2026년도 □□공항 종합감사 현지조치 통보서

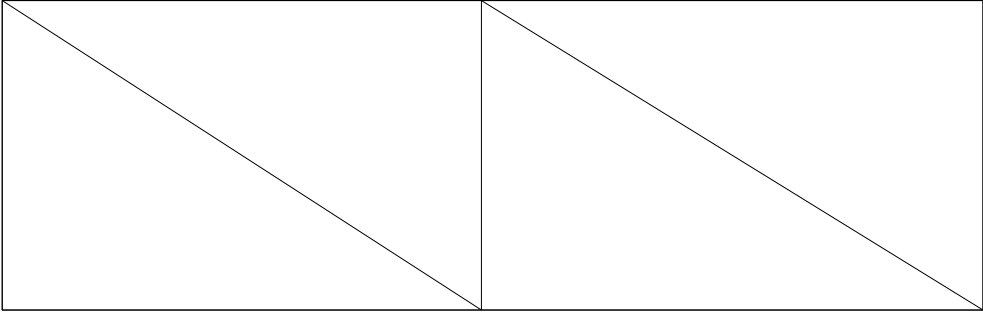
연번	내 용	비고
1	□ 여객청사 화장실 콘센트 관리에 관한사항 ○ □□공항 여객청사 화장실에는 한국전기설비규정(KEC)에 따라 물기(습기)가 많은 장소에 포함되어 방우형 콘센트가 설치되어 있음 ○ 그러나 일반대합실 장애인화장실 방우형 콘센트에 덮개가 탈락 되어 있음  ○ 조치할 사항 : 여객청사 장애인 화장실 방우형 콘센트를 정비 하여 주시기 바랍니다.	전기
2	□ 여객청사 체크인카운터 사인물 관리에 관한사항 ○ 여객청사 일반대합실 1번 체크인카운터 사인물 조명 불점 상태임  ○ 조치할 사항 : 여객청사 일반대합실 1번 체크인카운터 사인물 조명을 정비하여 주시기 바랍니다.	운영

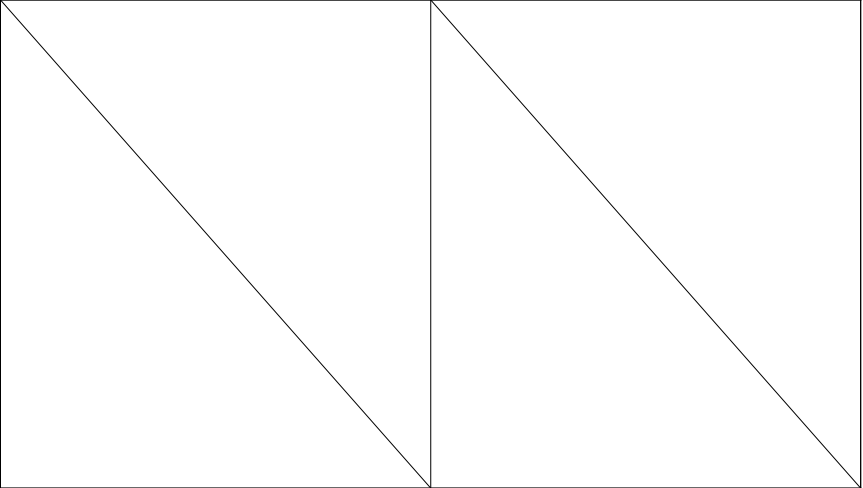
연번	내 용	비고
3	□ 소화기 점검 미흡에 관한 사항 ○ 여객청사 출발 격리대합실 내 소화기 점검이 누락되어 점검 필요('26년 2월~4월)  ○ 조치할 사항 : 해당 소화기를 포함하여 점검을 실시하지 않은 소화기를 파악하여 점검하시기 바랍니다.	소방
4	□ 여객청사 내 점자 안내판 미작동에 관한 사항 ○ 여객청사 내 점자 안내판의 전원이 연결되어 있지 않고 음성 안내 기능이 작동하지 않으므로 조치 필요  ○ 조치할 사항 : 점자 안내판의 음성안내 기능이 작동하도록 조치하시기 바랍니다.	운영

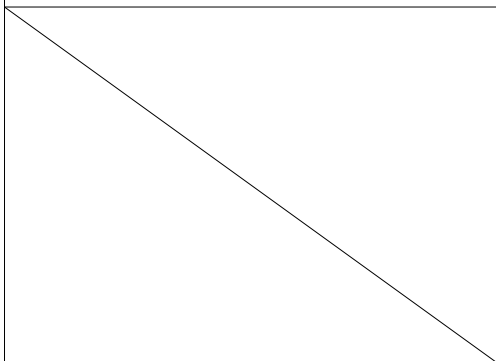
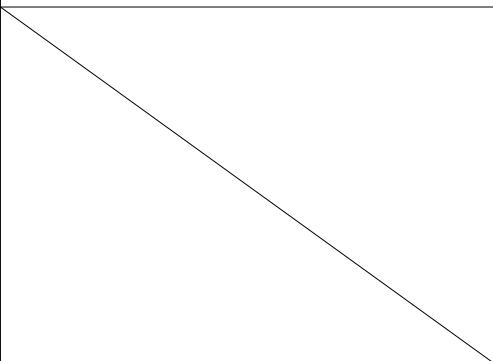
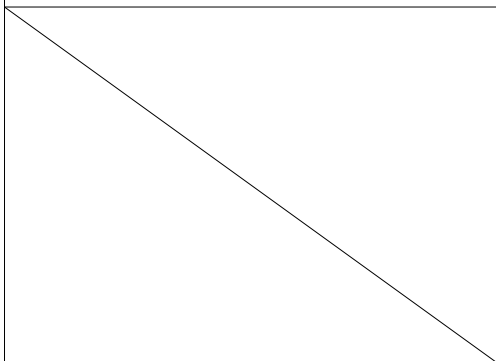
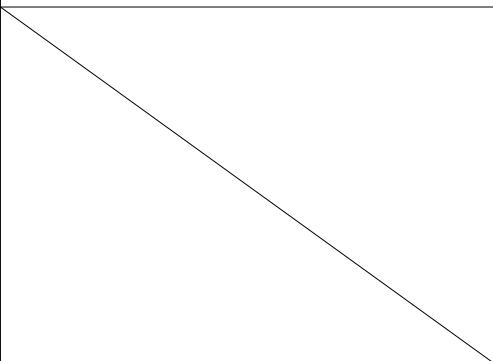
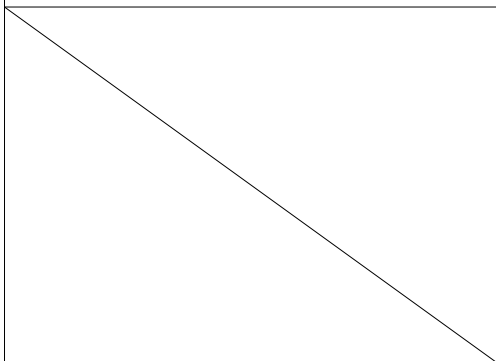
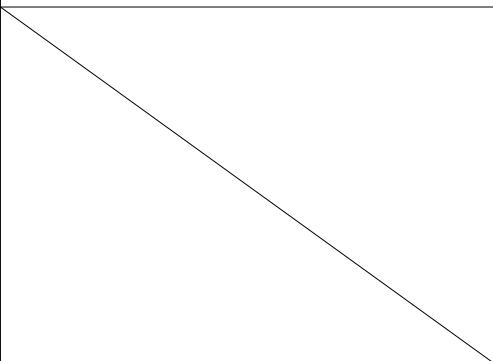
연번	내 용	비고				
7	□ 현장조치 행동매뉴얼 비상연락망 재정비에 관한 사항 ○ △△실-2223(2026.3.17.) “재난분야 현장조치 행동매뉴얼(9종) 상황 보고체계 비상연락망 현행화 알림”에 따라 비상연락망 변경 필요  ○ 조치할 사항 : ▼▼장, ■■장 등 비상연락망을 현행화 하여주시기 바랍니다.	매뉴얼				
8	□ 대합실 냉난방기 온도 조절에 관한 사항 ○ 대합실 냉난방기는 중앙제어가 불가하여 현장에서 온도 조절을 하고 있음 ○ □□공항 에너지 절약 추진위원회에서 지정한 여객터미널 온도 기준(냉방 26℃ 이상, 난방 20℃ 이하) 준수를 위해 여객의 임의 온도조절이 불가하도록 조치 필요 <table><tr><th>아크릴판 탈락</th><th>아크릴판 미설치</th></tr><tr><td></td><td></td></tr></table> ○ 조치할 사항 : 대합실 냉난방기 온도조절 패넬에 아크릴판 등 커버를 설치하여 여객이 임의 조작할 수 없도록 조치하여 주시기 바랍니다.	아크릴판 탈락	아크릴판 미설치			시설
아크릴판 탈락	아크릴판 미설치

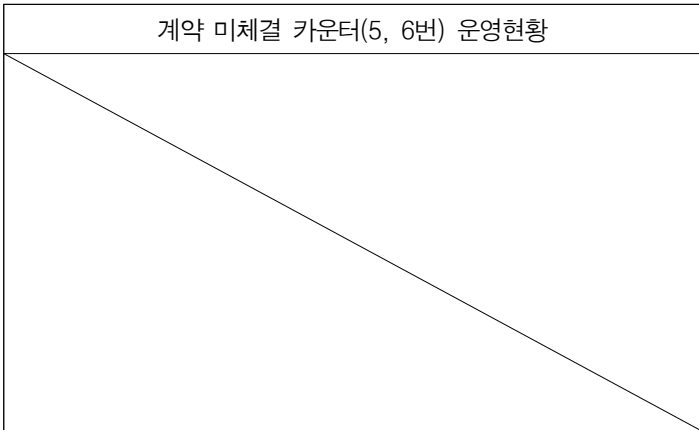
○ 조치할 사항 : 규정에 따라 물품을 부외자산 등재하여 관리하시기 바랍니다.		구 분(수량)	구매년도	취득단가	비고(예산집행과목)	⊙⊙실 모니터(2식)	2026.3월	606,408원	시설관리유지비	유도로등(8식)	2024.7월	498,500원	시설관리유지비	물품
구 분(수량)	구매년도	취득단가	비고(예산집행과목)												
⊙⊙실 모니터(2식)	2026.3월	606,408원	시설관리유지비												
유도로등(8식)	2024.7월	498,500원	시설관리유지비												
10	□ 임대재산 관리에 관한 사항 ○ □□공항에서는 체크인카운터 3식(2, 3, 4번 카운터)에 대해 ♀♀와 임대차계약을 체결하였음 ○ 그런데 감사기간 중 확인 결과 임대차계약을 체결하지 않은 카운터를 사용(안내문 부착, 고객 응대 등)하는 경우가 발생하고 있음 계약 미체결 카운터(5, 6번) 운영현황  ○ 조치할 사항 : 임대차계약이 체결되어 있지 않은 카운터에 대한 점유가 발생하지 않도록 관리하시고, 필요시 계약을 변경(대상 카운터 변경 또는 추가 계약)하시기 바랍니다.		재산
